Projet d'installation agrivoltaïque de LA FLECHE PV

REPONSE AUX DEMANDE DE
COMPLEMENTS

6 novembre 2024

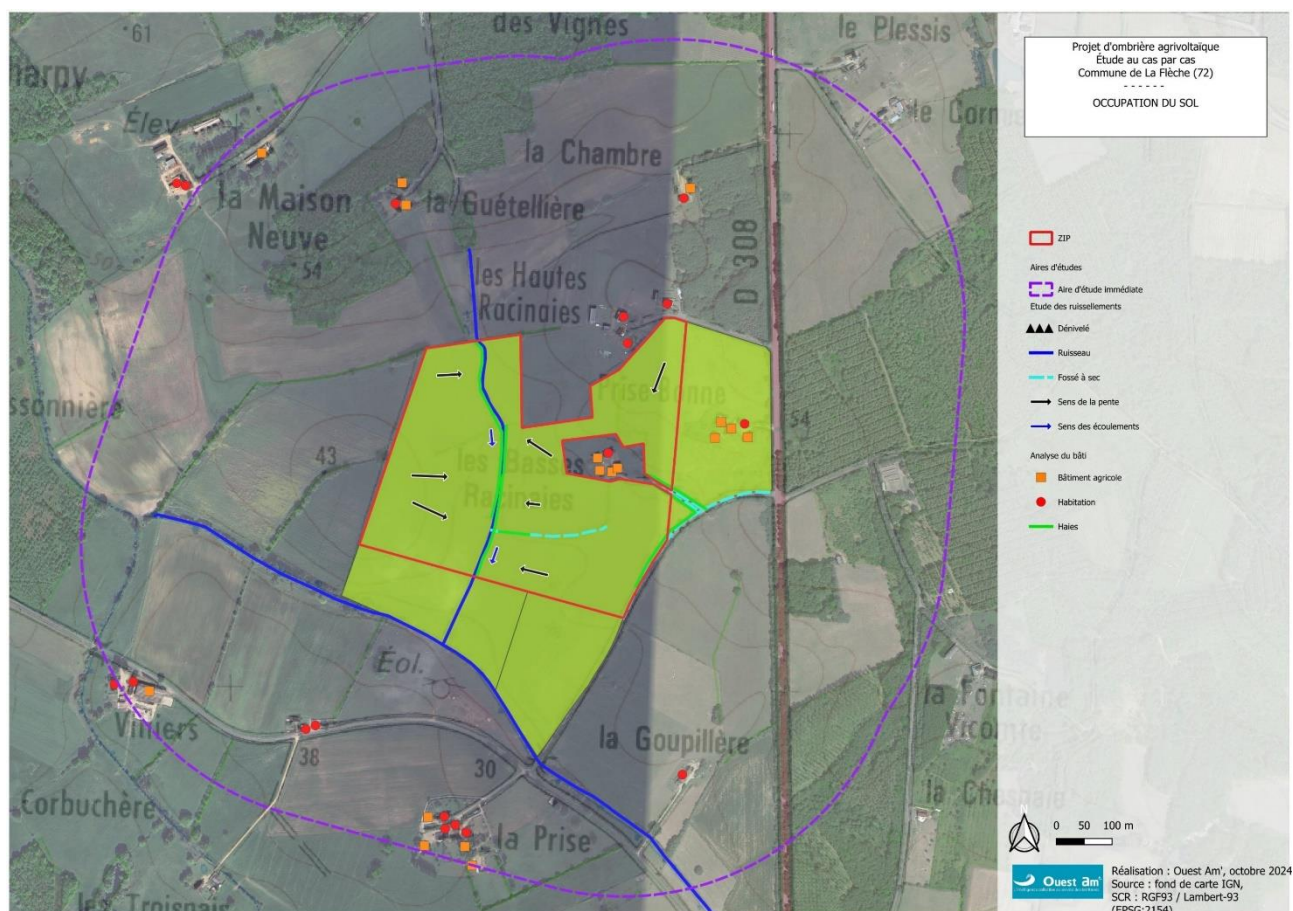
Précisez le(s) zonage(s) du terrain concerné par le projet et le nom du document d'urbanisme actuellement opposable sur la commune.

Le chapitre 2.1.2.3.2 de la note d'accompagnement précise le zonage de la parcelle du projet.

D'après le règlement graphique du PLUi de la communauté de communes du Pays Fléchois, la ZIP est intégralement classée en zonage A. **La Zone A** correspond aux espaces agricoles. Le zonage agricole regroupe les secteurs de la commune, équipés ou non, à protéger en raison du potentiel agronomique, biologique ou économique des terres agricoles.

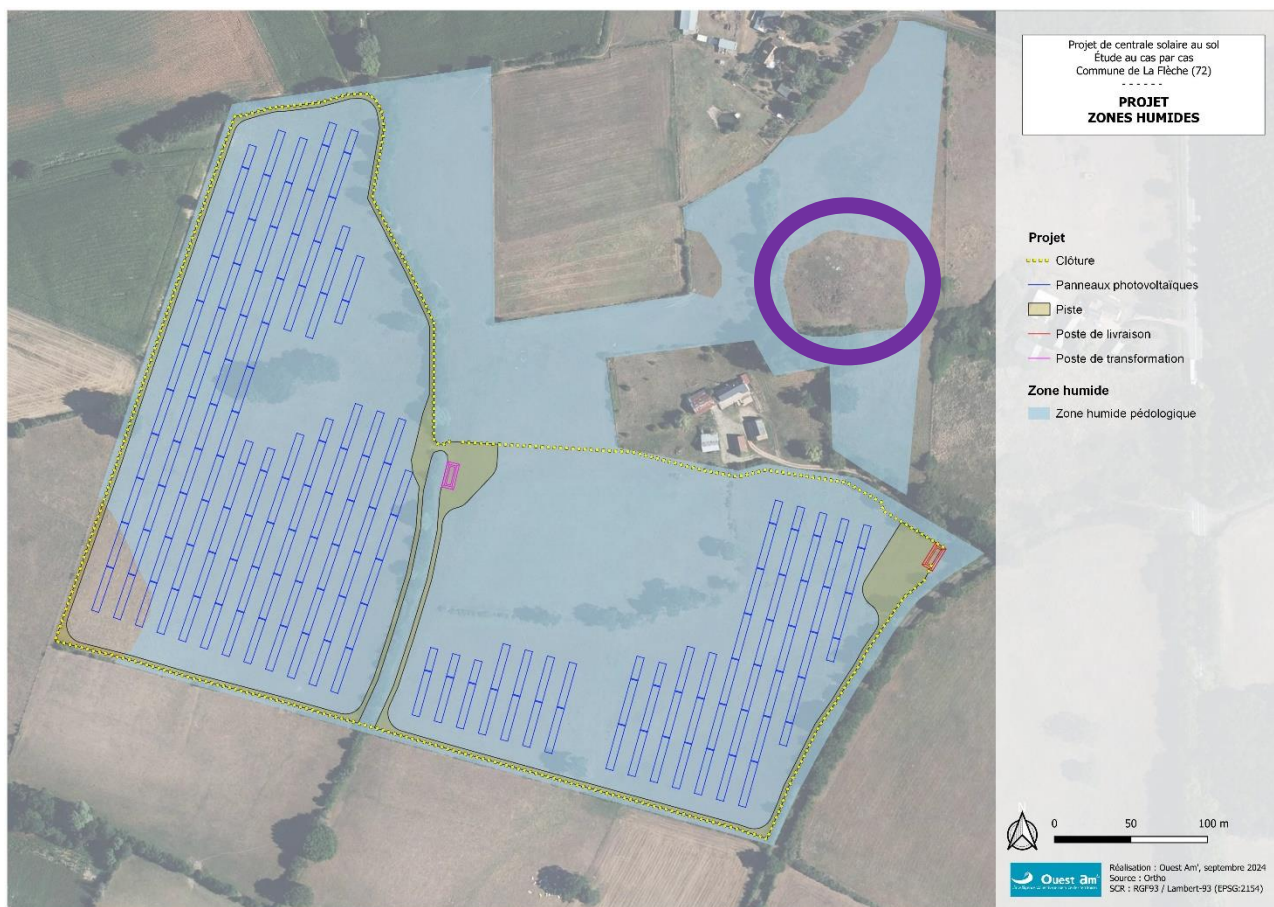
En plus de l'analyse effectuée en annexe 8.1, merci de préciser le sens d'écoulement des eaux pluviales sur le site du projet et le sens des tranchées afin d'analyser les effets potentiels sur les zones humides et d'indiquer la surface de zones humides impactées.

Le sens d'écoulement des eaux est précisé sur la carte en page 9 du rapport reprise ci-après.

La très faible emprise de pieux en zones humides (3,16 m²) ne perturbera pas les écoulements.

Les tranchées de raccordement au poste source n'auront pas d'effet drainant puisqu'elles sont prévues le long des chemins ou routes existantes.
